ZP.271.03.3.2023

Dotyczy: postępowania o udzielenie zamówienia publicznego ZP.271.03.2023 w trybie podstawowym bez negocjacji na „Remont odcinków dróg gminnych nr 101027N-ul. Agatowa, nr 101018N-ul. Diamentowa, nr 101025N-ul. Szmaragdowa w miejscowości Gronowo Górne, gmina Elbląg”

WYJAŚNIENIA TREŚCI SWZ

Konstrukcja zabruku pachwinowego w ul. Diamentowej

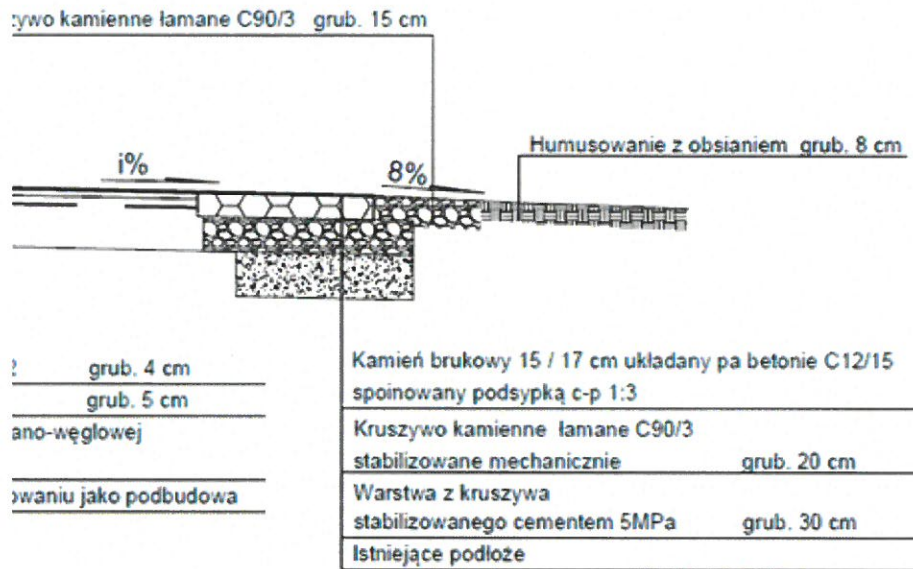
Prosimy o jednoznaczne określenie jaką konstrukcję należy wykonać na zabruku pachwinowym.

Według opisu konstrukcja jak poniżej:

Kamień brukowy 15 / 17 cm układany na betonie C12/15 spoinowany podsypką c-p 1:3

warstwa kompozytu z siatki szklano – węglowej wstępnie powlekanej asfaltem

w-wa wyrównawcza AC16W KR2 gr. 4cm

kruszywo kamienne stabilizowane mechanicznie C 90/3 gr. 20cm

kruszywo stabilizowane cementem 5 MPa gr. 30 cm

istniejąca podłoże jako podbudowa

Według przekroju:

Zamawiający wskazuje, że poniżej jednoliciono zapisy dotyczące przekroju konstrukcyjnego

a) Konstrukcja zabruku pachwinowego w ul. Diamentowej

- Kamień brukowy 15 / 17 cm układany na betonie C12/15 spoinowany podsypką c-p 1:3
- kruszywo kamienne stabilizowane mechanicznie C 90/3 gr. 20cm
- kruszywo stabilizowane cementem 5 MPa gr. 30 cm
- istniejąca podłoże jako podbudowa
